Referencia: APRUEBA RECURSOS ADICIONALES PARA EL ITEM OBRAS CIVILES DEL PROYECTO “REPOSICION ESPACIO PUBLICO PLAZA DE CABRERO”.

Informe Técnico BI – 19

“Reposición Espacio Público Plaza de Cabrero, solicita Supresión de Obra N°1 (SO-1); Disminución de Obras N°1 (DO-1); Aumento de Obras N°1 (AO-1) y Obras Extraordinarias N°1 (OE-1)”

3.2.1 Cámara de Inspección de Aguas Lluvias

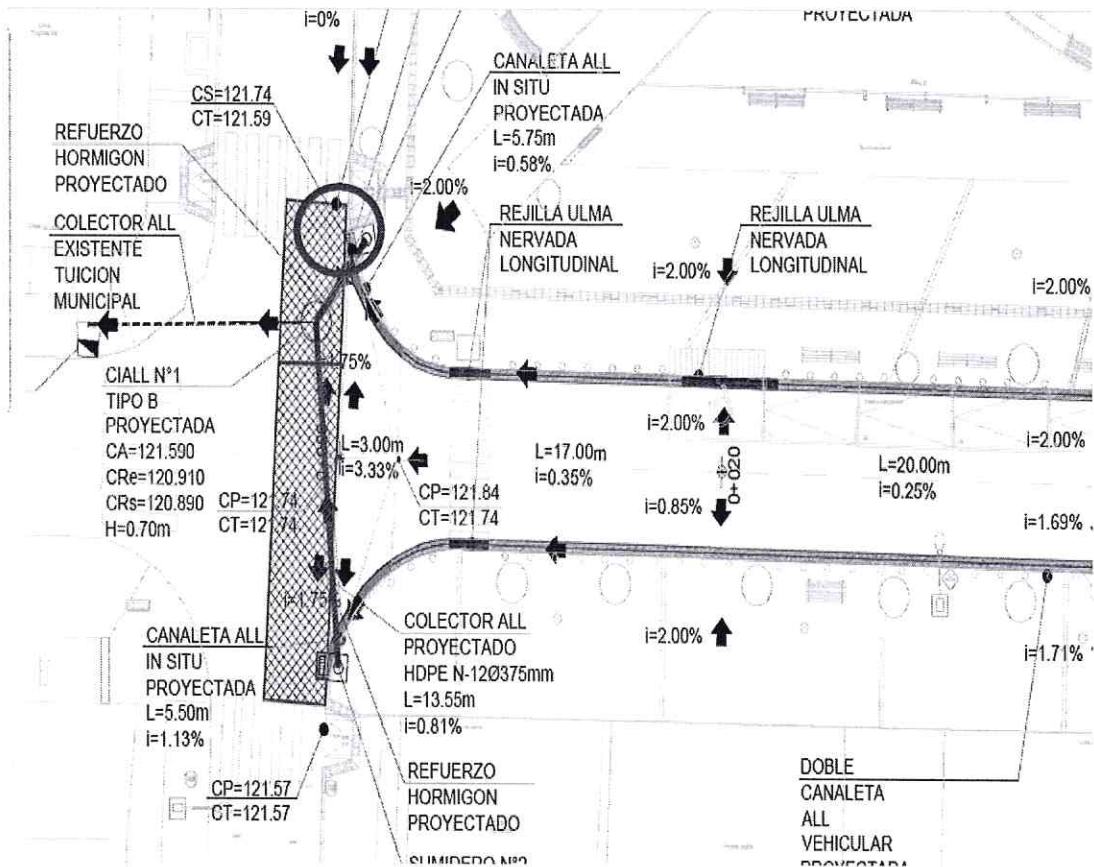
El Proyecto indica una solución de aguas lluvias en la intersección de calle Aníbal Pinto con Avenida Vial, donde las aguas lluvias de Avenida Vial se conducen mediante tubería de HDPE ADS N-12 D= 375 mm., el que descarga a una cámara de inspección, la cual no se conecta con ningún sistema de colector de aguas lluvias.

Por lo anterior se dio solución mediante la conexión de sumideros que recogen las aguas lluvias de los puntos bajos de la intersección y cuyas aguas se conducen a un canal de tuición municipal (Anexo N° 5) que desagua por calle Aníbal Pinto hacia el sur.

CIALL N°1 en lámina S8R- 42263 N° ALL-02-03. (Anexo N° 6)

3.2.2 Trasplante de árboles existentes

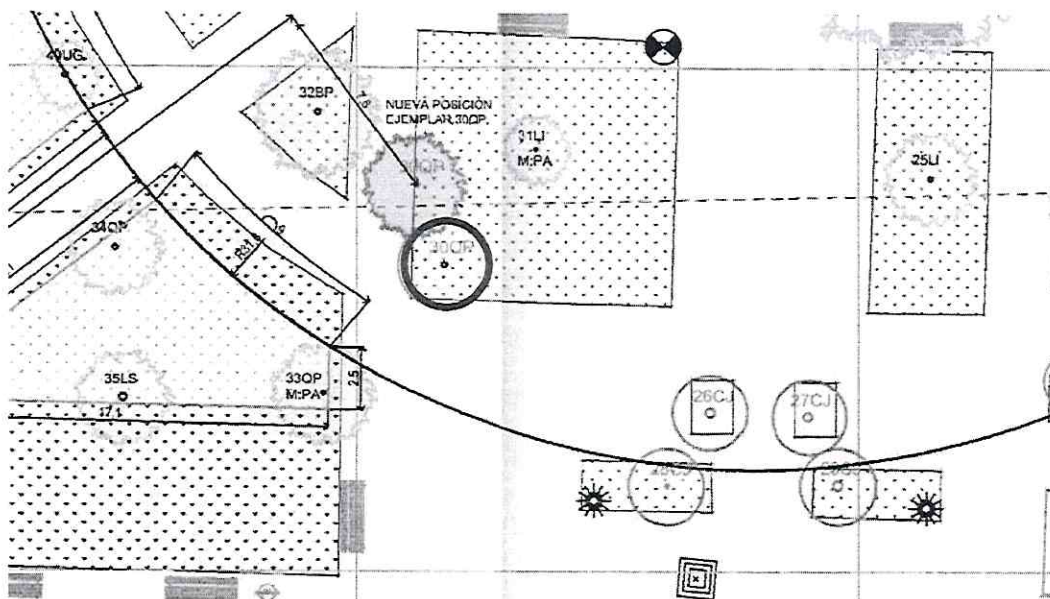
El proyecto contempla el trasplante de dos árboles, y estos son de gran tamaño, lo cual hace que el trasplante no sea lo más apropiado, ya que estos árboles puede que no sobrevivan al trasplante. Por lo anterior, y considerando que los árboles no comprometen obras y no interfieren con ningún sistema constructivo de la plaza, se solicita suprimir esta partida manteniendo estos árboles en su lugar de origen.

**3.3.2 Canaleta A. Lluvias C/Rejilla In situ Proyectada.**

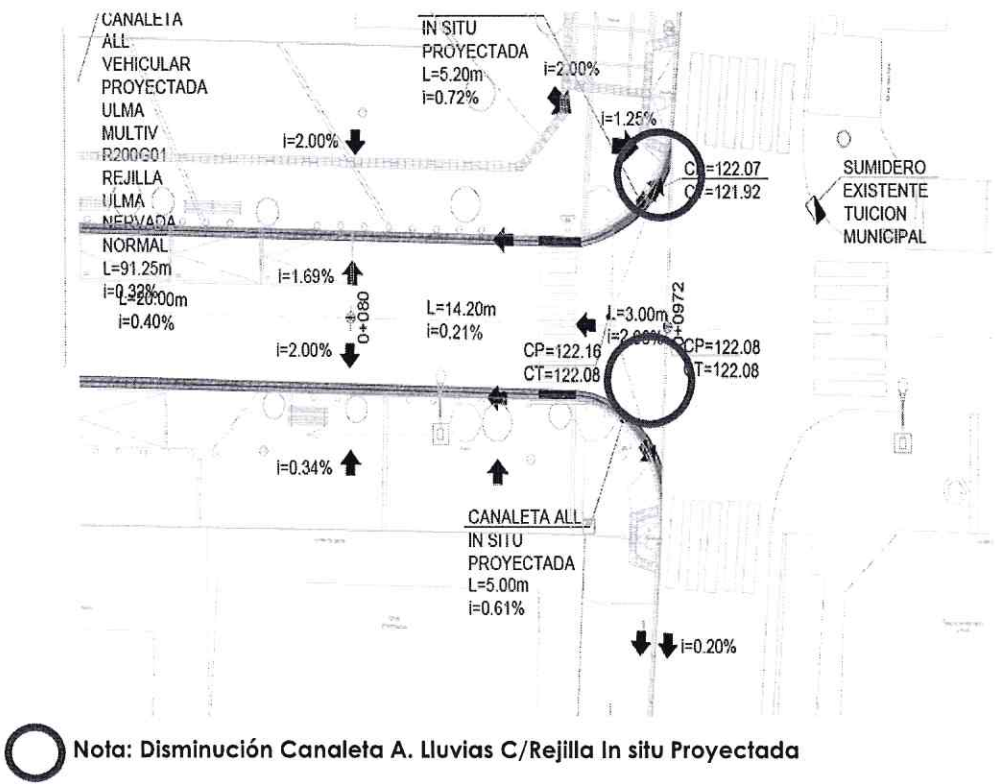
Debido a las cotas y pendientes del proyecto, la Canaleta de Aguas Lluvias proyectada en Avenida Vial con calle Esmeralda, no tiene evacuación de aguas lluvias hacia cámara de sumidero, y solo funcionará como acumulador

de agua, produciendo anegamientos en el sector, por lo que se opta por cambiar solución de aguas lluvias en dicha esquina, donde se generaran sumideros, conectados entre sí por tuberías, permitiendo la correcta evacuación de dichas aguas lluvias, solución que se detallará más adelante. Por lo que se debe disminuir 8,91 ml de canaleta aguas lluvias con rejilla insitu.

Extracto lámina S8R- 42263 N° ALL-02-03 (Anexo N°6)

3.3.3 Disminución Colector HDPE ADS N-12 D= 375 mm

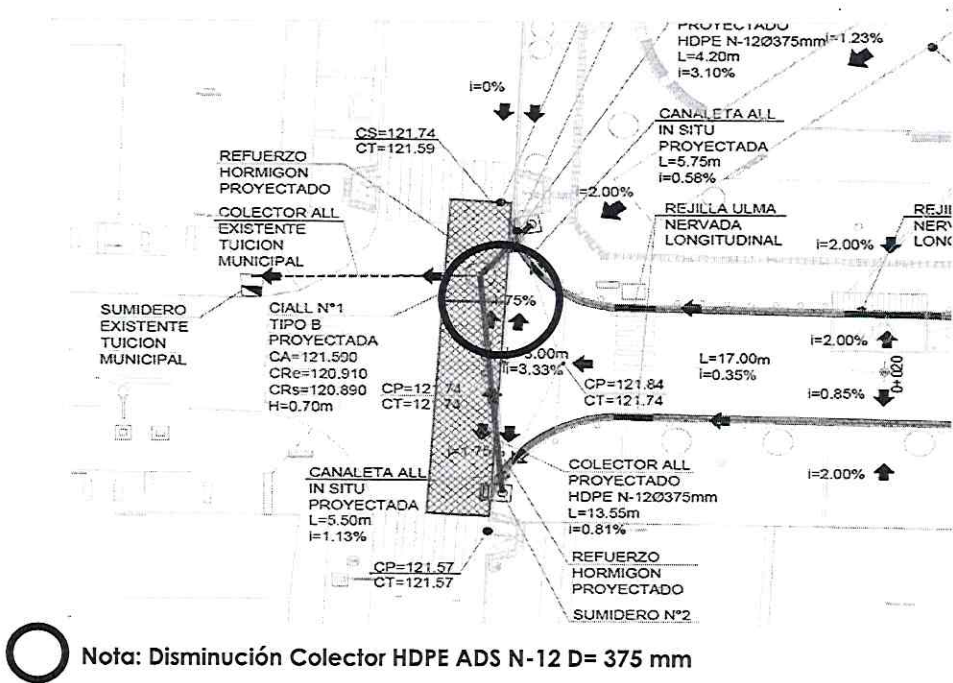
Como se indicó en el punto 3.2.1, donde se suprime la cámara de inspección en calle Aníbal Pinto con Avenida Vial, se debe disminuir la conexión de Colector HDPE ADS N-12 D= 375 mm., ya que el sistema proyectado no cumple el objetivo de evacuación de aguas lluvias.

Por lo anterior se deben disminuir 8,75 mts de Colector HDPE ADS N-12 D= 375 mm, considerando además la disminución de las partidas asociadas a la instalación de dicho colector.

Imagen 2: Modificación propuesta

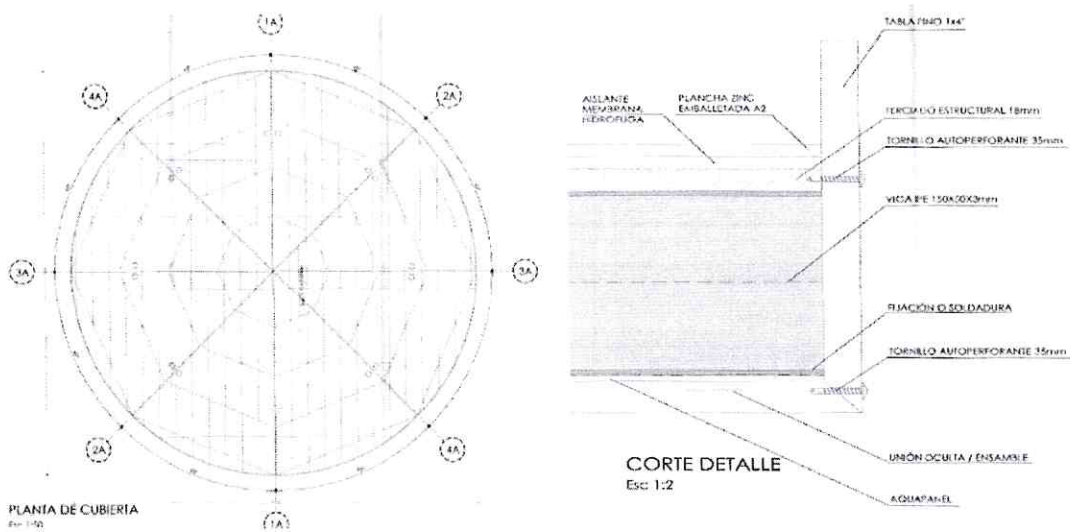
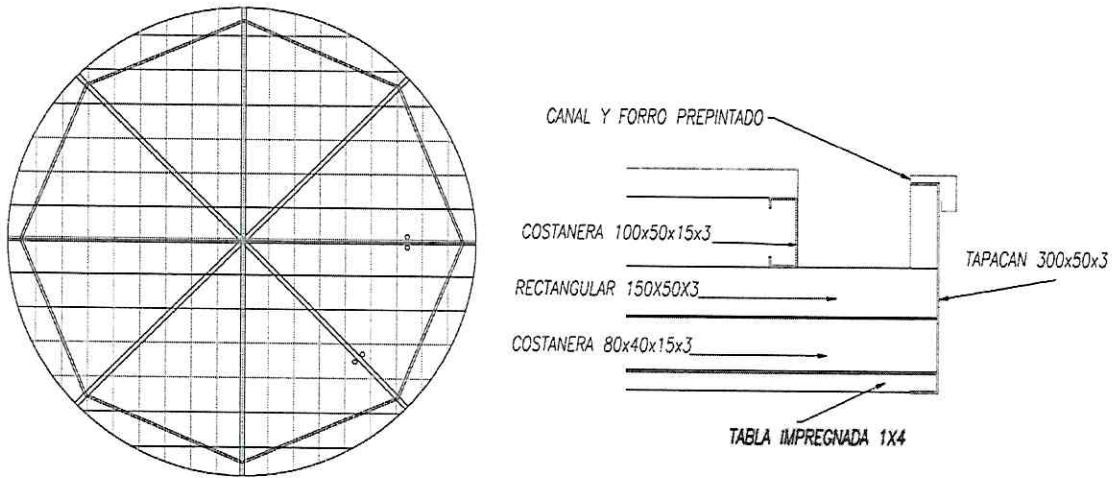
La estructura de cubierta del Odeón se conforma por Pilares de acero, los que sustenta la estructura de cubierta, y estas se conforman por Vigas de acero 150x50x3 mm, vigas de amarre canal 150x50x3mm, además se contemplan costaneras de 150x50x15x4 mm.

La estructura de cubierta se modifica para generar evacuación de aguas lluvias por un solo punto, ya que se considerada en el diseño el escurrimiento superficial, que, debido a las últimas lluvias, se decidió canalizar, además de reforzar por su perímetro un frontón, con una canal de aguas lluvias, para facilitar la instalación de la estructura de madera por todo su contorno, donde el frontón se ejecutará como una estructura homogénea.

Por lo anterior se deben considerar los perfiles tipo canal par costaneras, vigas de amarre y tapacan, los que son necesarios para dar solución a lo planteado, aumentando en 1.168,00 kg de estructura de acero. (Anexo N°9, Cálculo Estructural)

3.4.2.2 Demolición y Transporte a Botadero Vereda existente

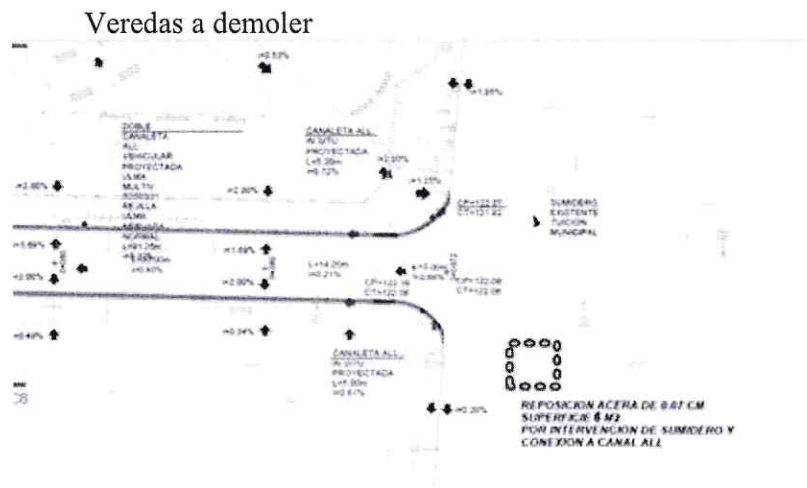
El proyecto requiere dar una solución de aguas lluvias es esquina de calle Esmeralda con Avenida Vial, en donde se produce un anegamiento, y se propone construir sumideros que den solución a esta situación. Es por eso, que se debe considerar la demolición de veredas, con el fin de evacuar las aguas lluvias desde el sumidero hacia canal de tuición municipal (Anexo N°5).

Se considera la demolición de veredas y trasporte a botadero de 6,00 m2.

3.4.3. Proyecto Aguas Lluvias

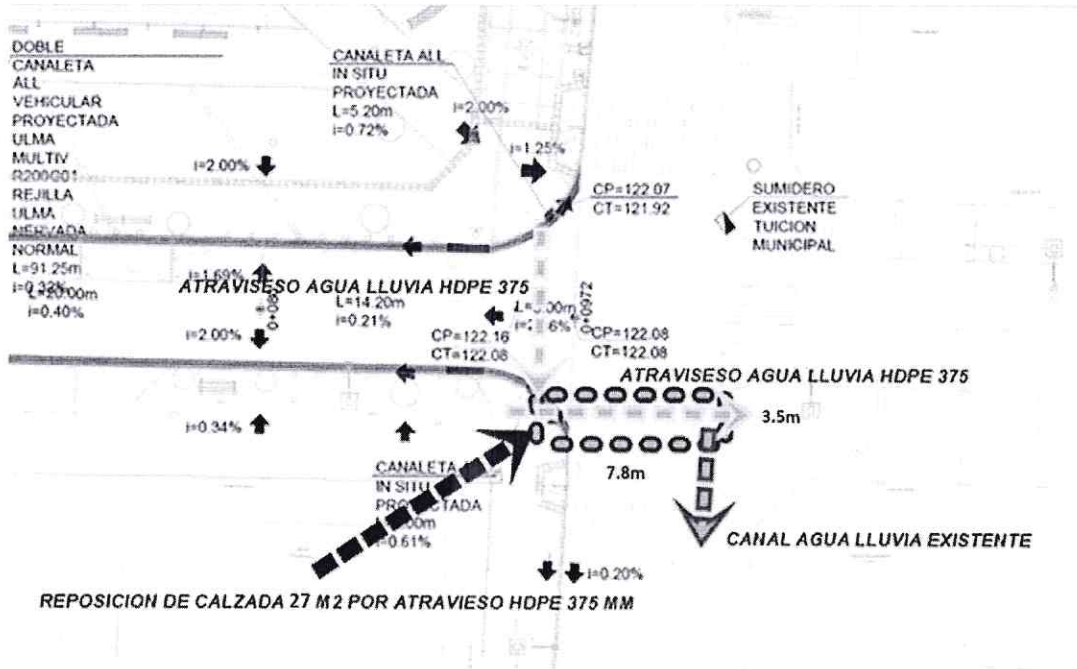
Como se indicó en el punto 3.3.2, se requiere dar una solución a la evacuación de aguas lluvias en la esquina de calle Esmeralda con Avenida Vial, por lo que se requiere la instalación de un Sumidero de Aguas Lluvias Tipo S-2m, considerando además la conexión de este mediante 14,00 ml. tubería Colector HDPE ADS N-12 D0 375 mm a canal abierto de tuición municipal (Anexo N°5) existente en calle Esmeralda.
